改善箇所説明図

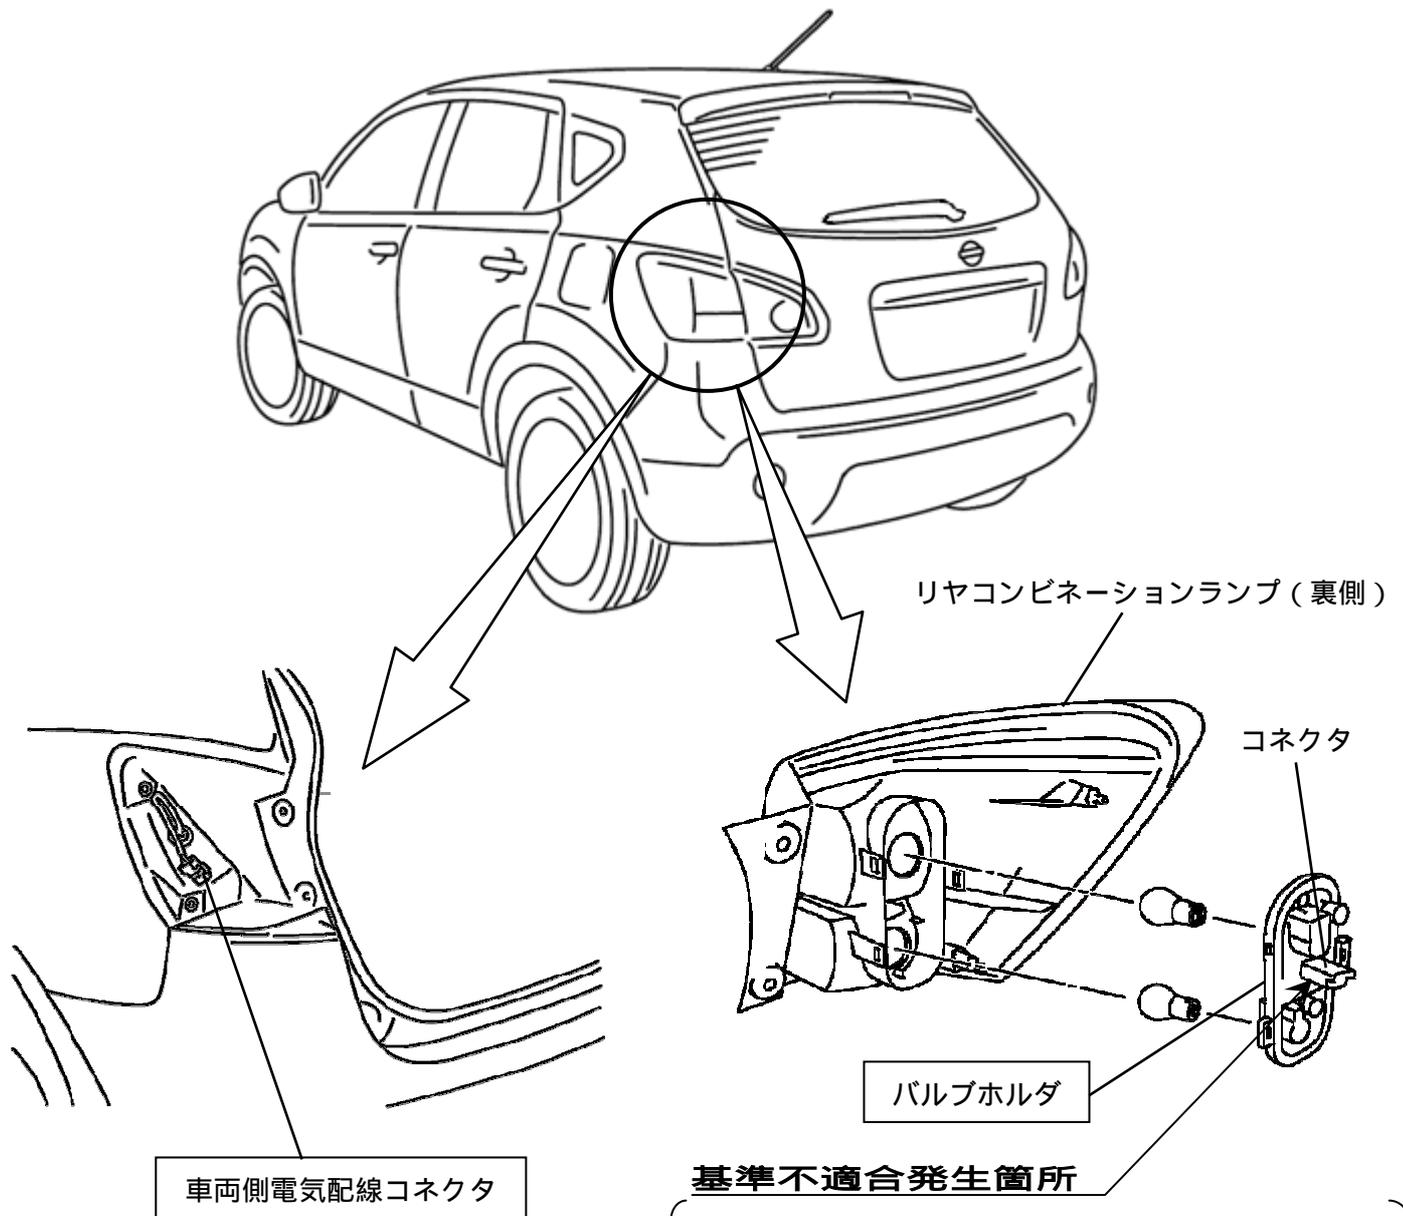
左側コンビネーションランプ（尾灯、制動灯及び方向指示器）のバルブホルダにおいて、電気配線の接続コネクタ部の端子が変形しているものがある。そのため、当該端子の接点部に絶縁物質が生成されて導通不良となり、当該ランプが点灯しなくなる又は、方向指示器が正常に作動しなくなるおそれがある。

全車両、当該バルブホルダを良品に交換するとともに、車両側電気配線コネクタを新品と交換する。

識別：銀色のシールをモデルナンバープレートの右横に貼り付ける。
